東海第二発電所
設置変更許可申請の審査資料における
燃料有効長頂部の寸法値に係る
対策及び水平展開について

平成30年3月5日
日本原子力発電株式会社

図-1 燃料の線量率計算モデル

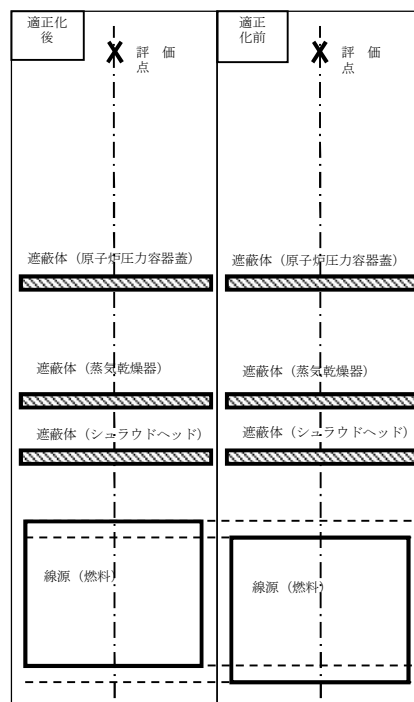
※1.2 運転停止中原子炉における燃料損傷防止対策の
有効性評価(以下「運転停止中の有効性評価」という。)
における遮蔽計算に係るもの

運転停止中原子炉における燃料損傷防止対策の
有効性評価における遮蔽計算について適正化した
条件で再評価した結果、必要な遮蔽を維持できる
水位までの時間余裕等への影響は小さく、**対策の
有効性に影響がないことを確認した。**

基本図面
原子炉压力容器内部構造物(R-3)

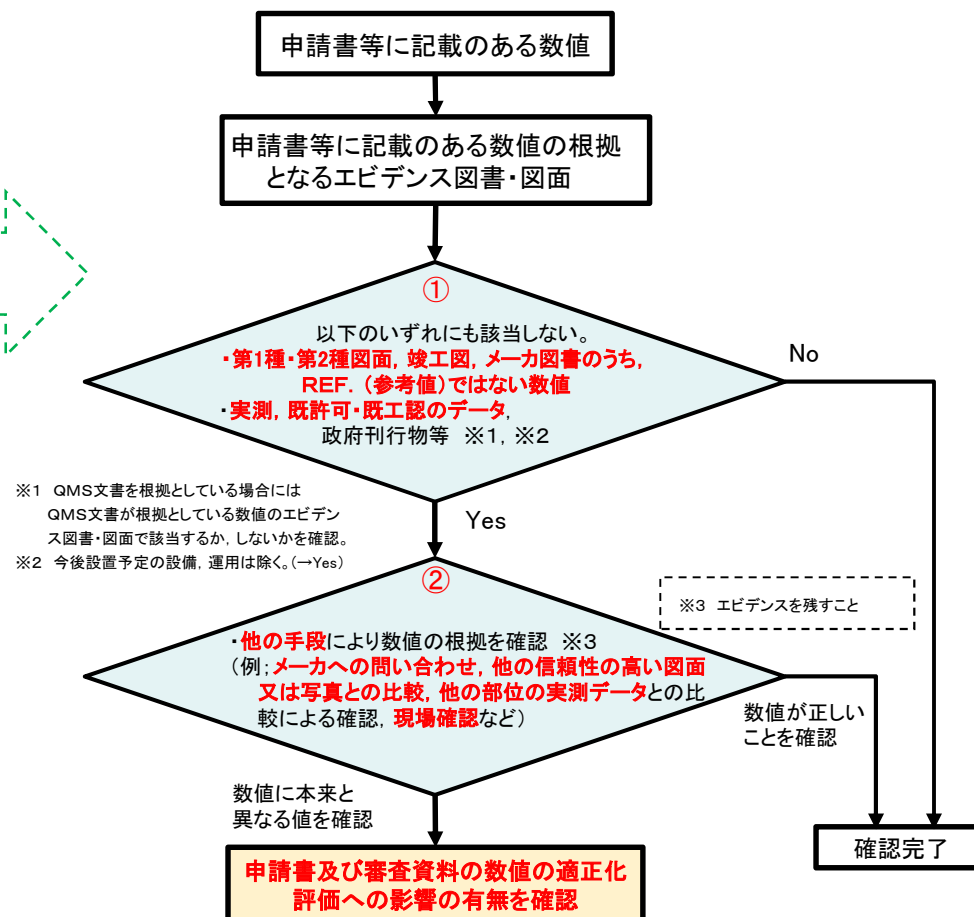
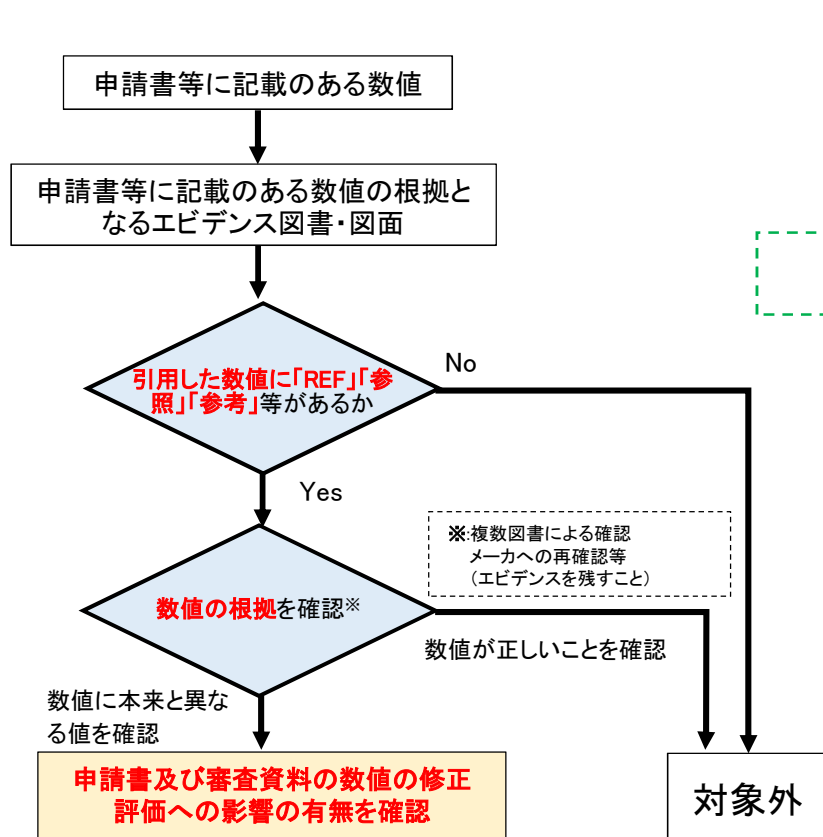
申請(設備)	状況	
1	燃料の採用	事象	① 第2種図面である原子炉水位計(燃料域)の水位設定根拠書におけるTAFの値が変更申請前の7×7燃料の寸法であった。 ② 第2種図面である原子炉压力容器断面図におけるTAFの値(REF.)が変更申請前の7×7燃料の寸法であった。
		対策	① 7×7燃料の寸法値が引用された図面・図書については全て適切な記載に直す。
2	起動領域計装の採用 (第11回変更 平成4年2月許可)	事象	① 第1種図面のうち基本図面として登録されている「原子炉压力容器内部構造物(R-3)及び(R-5)」における検出器配置及び検出器の図が、変更前の状態であり改正されていなかった。
		対策	① 当該基本図面は申請書等において引用されておらず、反映不要

1. 申請書等への影響評価の結果、**対策の有効性に影響がない**ことを確認した。
2. 当該基本図面は申請書等において引用されておらず、**申請書等の記載内容への影響はない**ことを確認した。
